**Многофункциональный жилой комплекс со встроенно-
пристроенными помещениями
по адресу: г. Москва, ул. Ботаническая, вл.29.**

Смотровая площадка.

Рабочая документация

ГКО-574/25-Р-КМ2.1

| 1092-01-KM2.1 | | | | | | | |
|---|------------|------|--------|----------|------|----------------------------|------|
| Изометрия | | | | | | ООО "Проектное бюро АПЕКС" | |

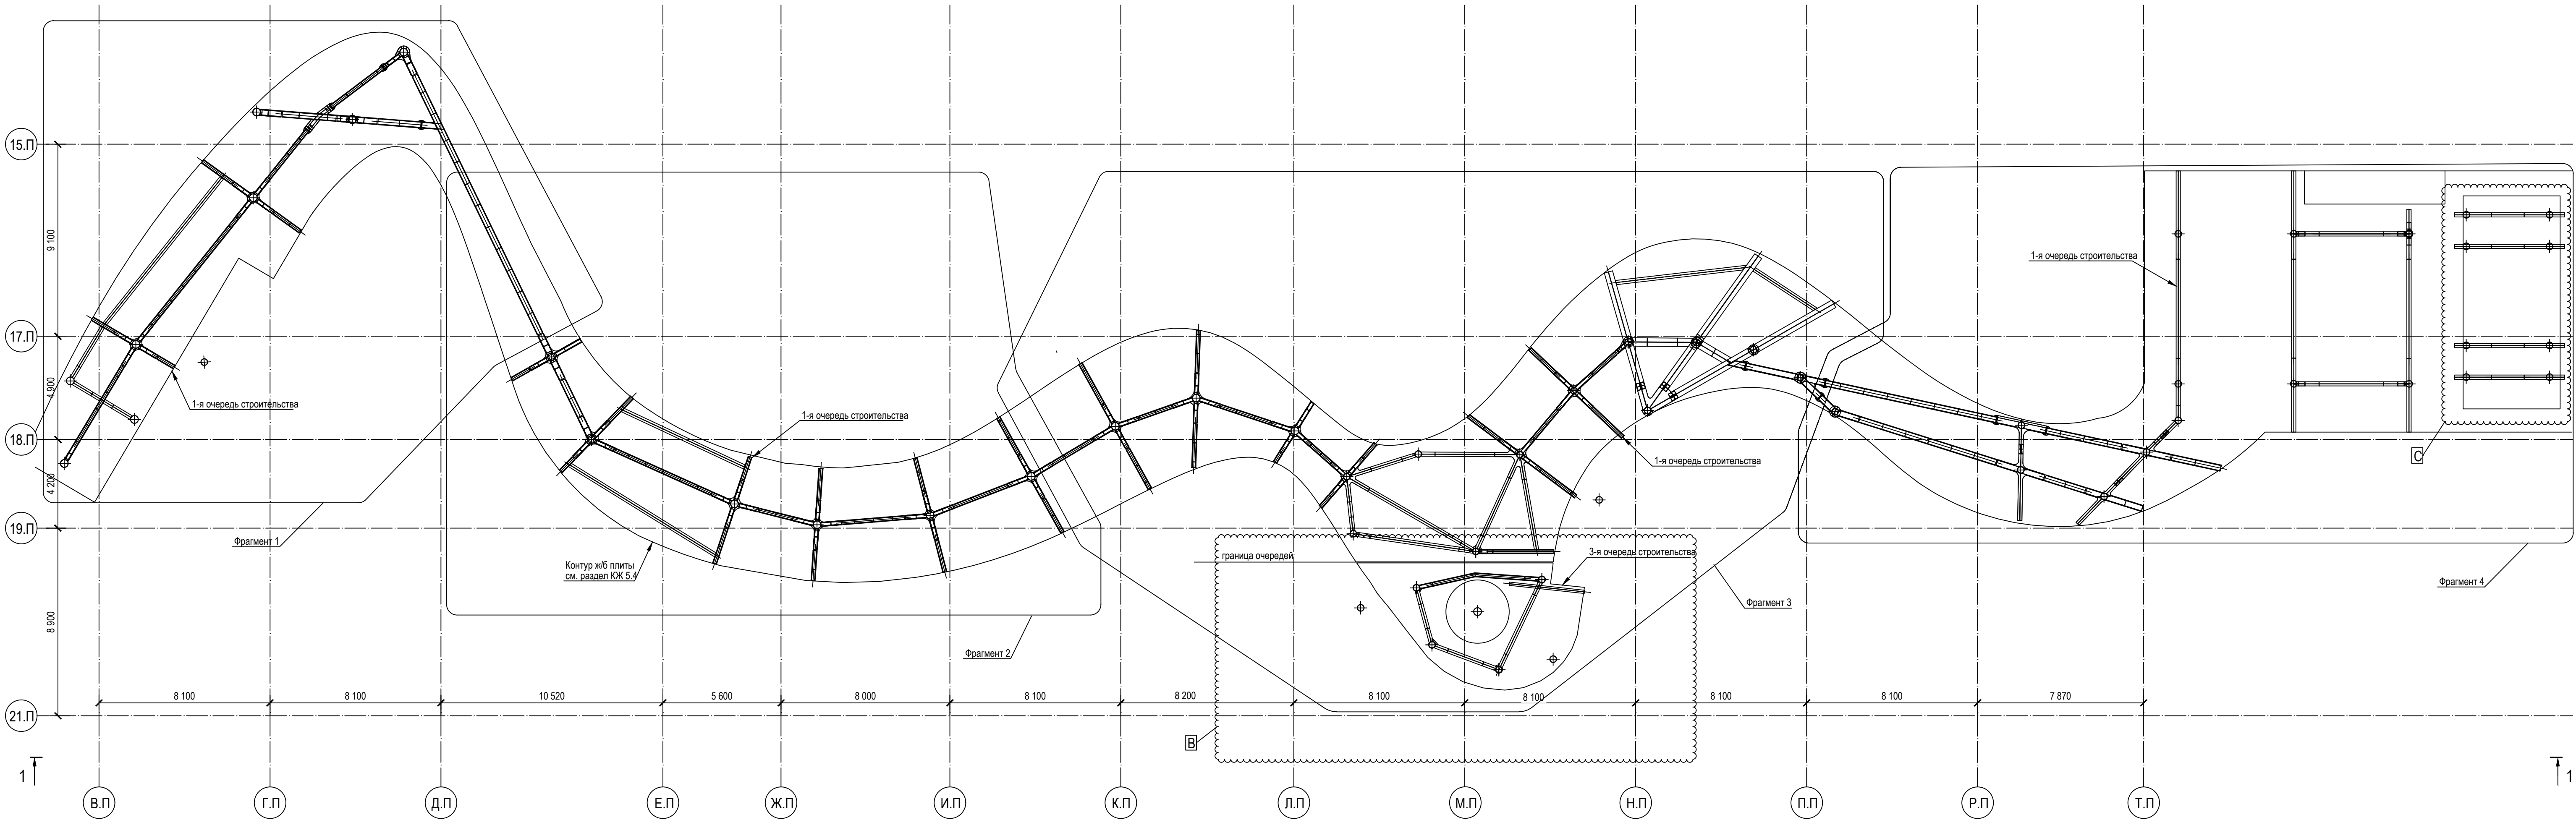
| | 2 | Скорректирован изометрический вид конструкций 3-ей очереди строительства и техническая спецификация стали | | | |

Схема расположения балок на отм. +5,550 и +4,550

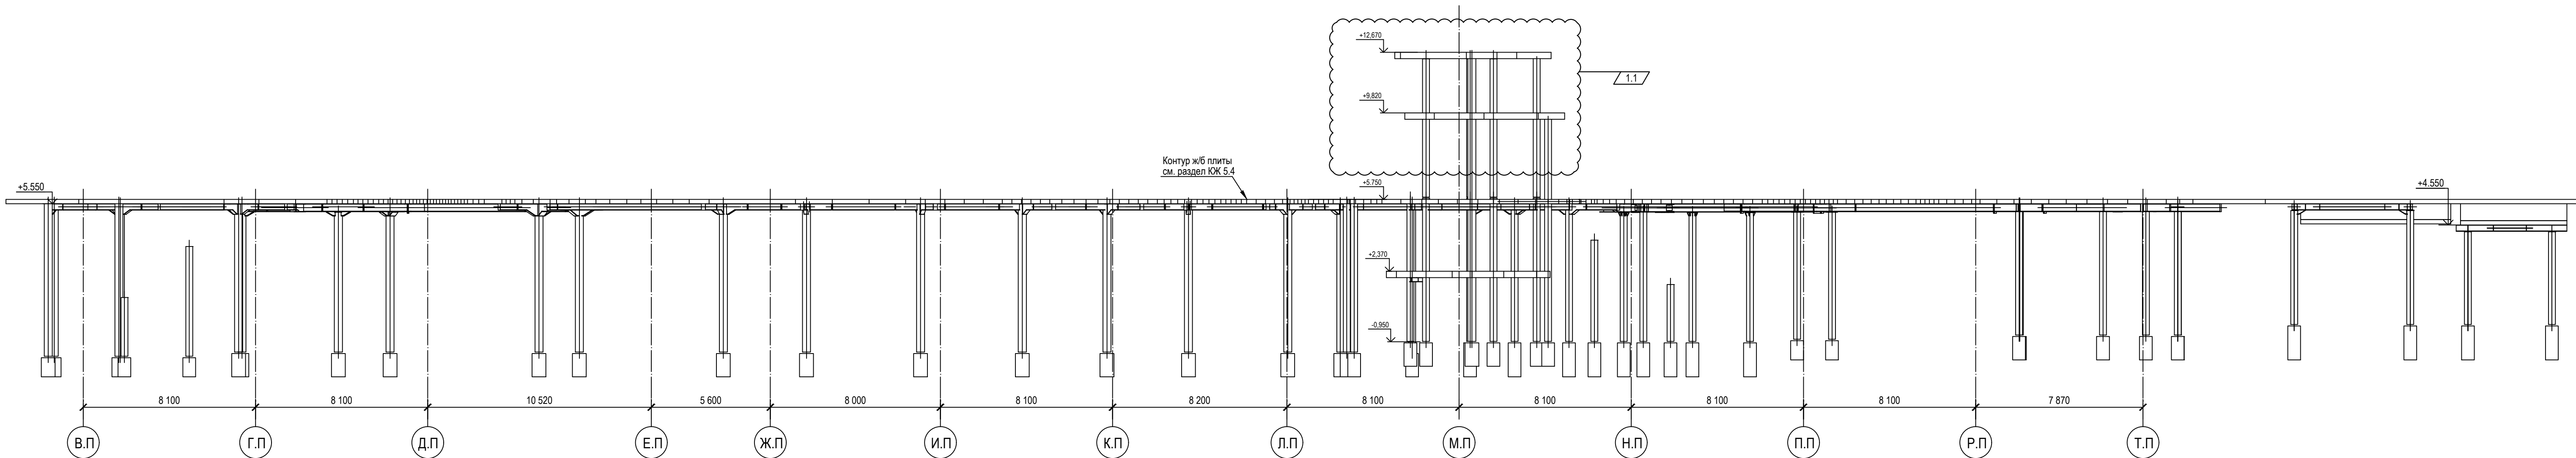
| | 7 | Скорректированы отметки колонн и плит 3-ей очереди строительства | | | |
